DOSSIER DE DEMANDE D'AUTORISATION ENVIRONNEMENTALE

Mémoire en réponse à l'avis de l'Autorité environnementale n°2020-29 du 23/09/20

Rédacteur : EDF – Centrale de Cordemais

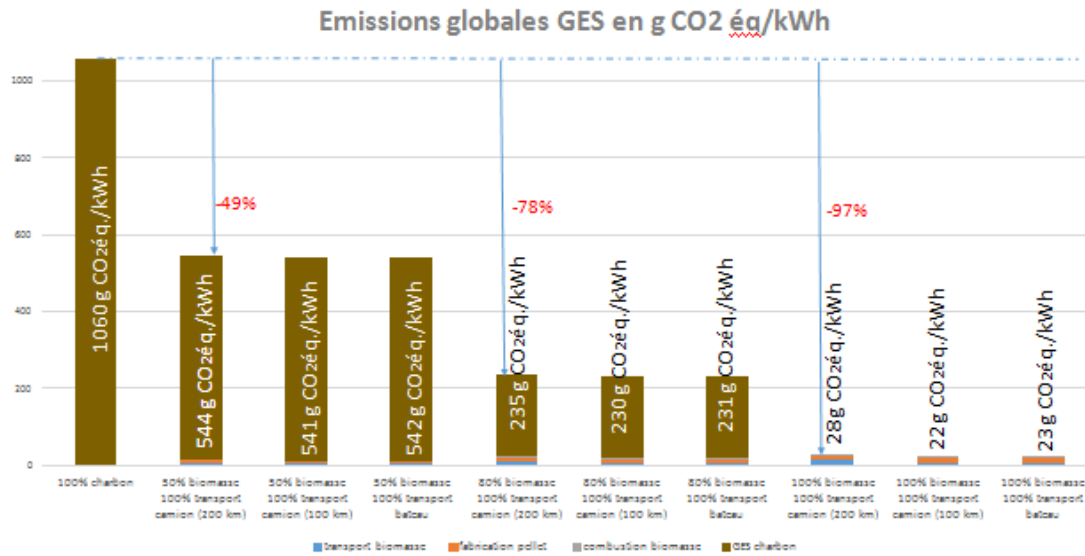
L'Ae recommande de quantifier les émissions de gaz à effet de serre en phase exploitation en prenant en compte l'ensemble des sources d'émissions, notamment celles liées au transport en camions et au fonctionnement de l'usine de fabrication de pellets. L'Ae recommande également d'indiquer l'évolution des émissions par kWh produit en détaillant la méthodologie retenue pour la production de ces données.

Le graphique ci-dessous présente les émissions globales de GES en gCO₂ équivalent/kWh comparées pour une installation de combustion 100% charbon / 50% charbon – 50% pellets Ecocombust / 20% charbon – 80% pellets Ecocombust / 100% pellets Ecocombust :

Considérant une hypothèse de transport routier sur 100 km routier et un taux de combustion de 80 % de pellets dans le mix combustible, le taux de GES s'élève à 235 gCO₂éq/kWh à comparer au 1060 gCO₂éq/kWh pour une combustion de 100% de charbon, soit une réduction de 78% des émissions GES.

On notera que la combustion de bois déchets a un impact majeur sur la réduction des émissions de GES et que le mode de transport de la matière a quant à lui un impact limité.

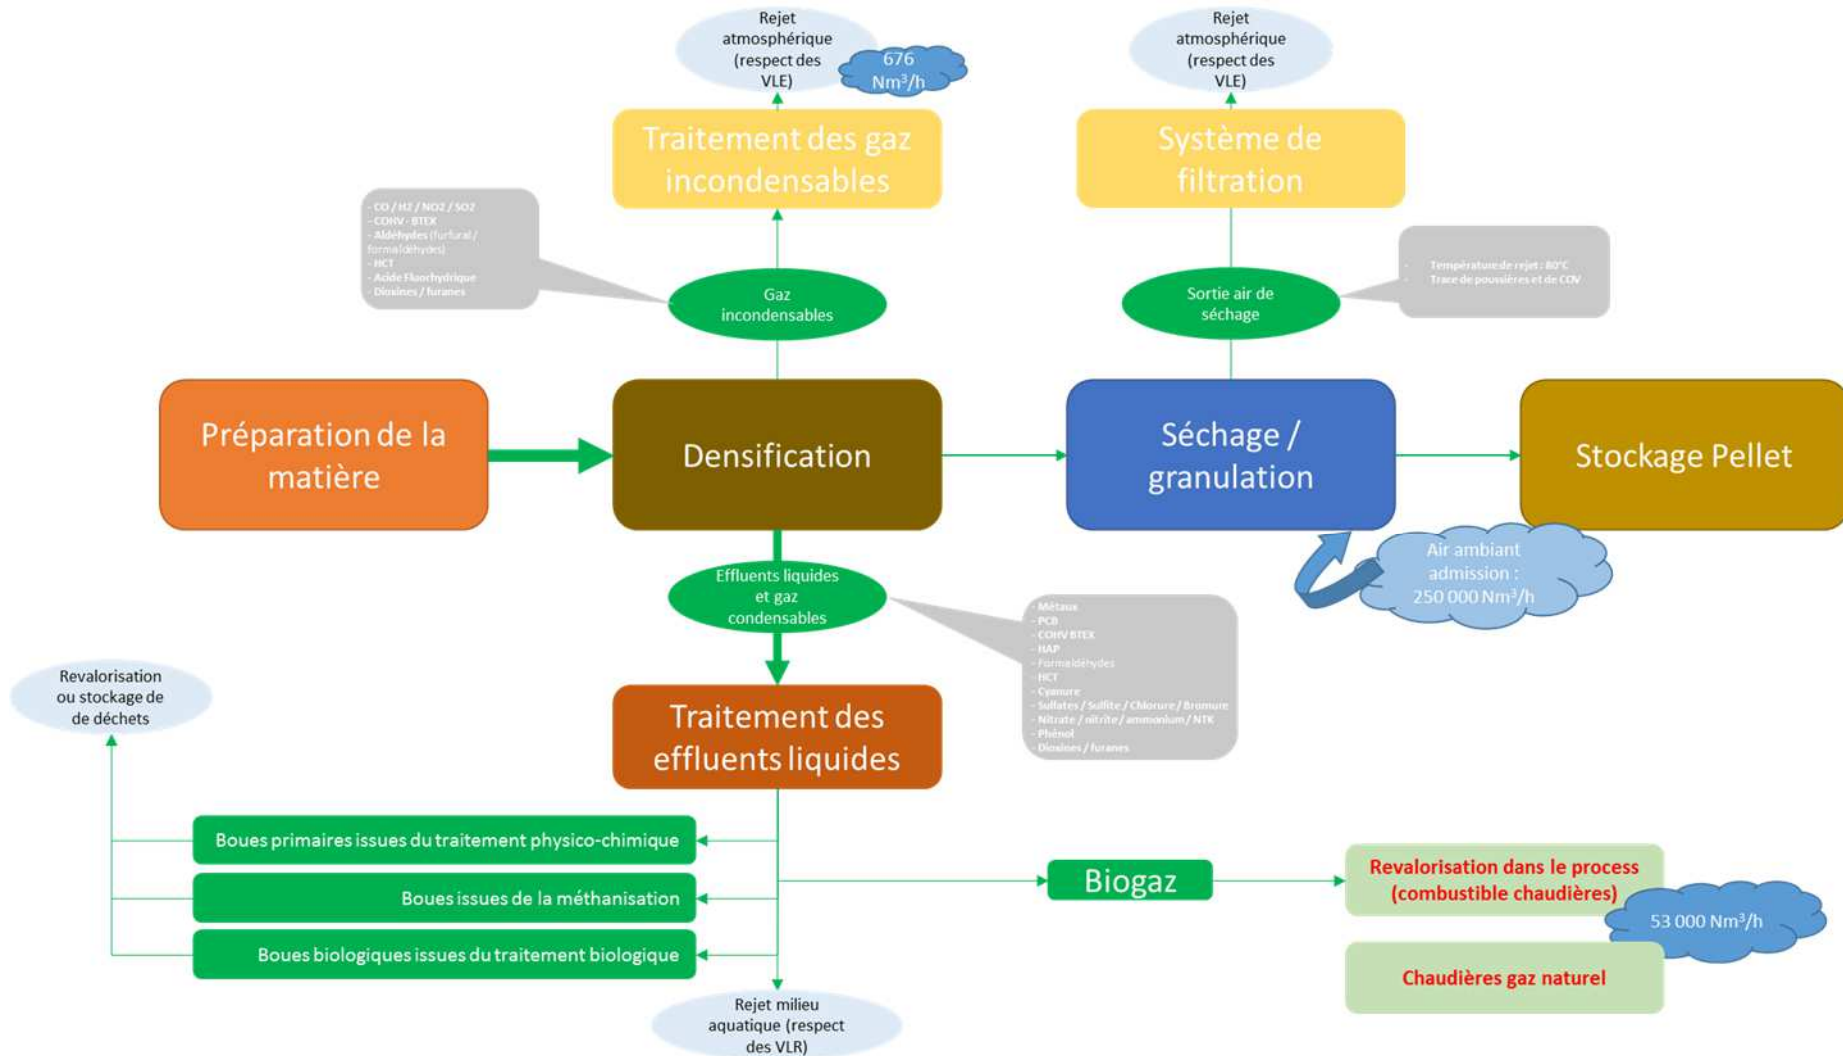
L'Ae recommande de revoir l'analyse des risques et effets pour les milieux aquatiques des rejets aqueux de la situation future, en s'appuyant sur l'hypothèse majorante de concentration figurant au dossier.

Les apports en Loire de ces macro-polluants et de ces métaux par le projet sont faibles laissant présager qu'ils n'engendreront pas d'impact supplémentaire lié au projet Ecocombust sur le milieu biologique.
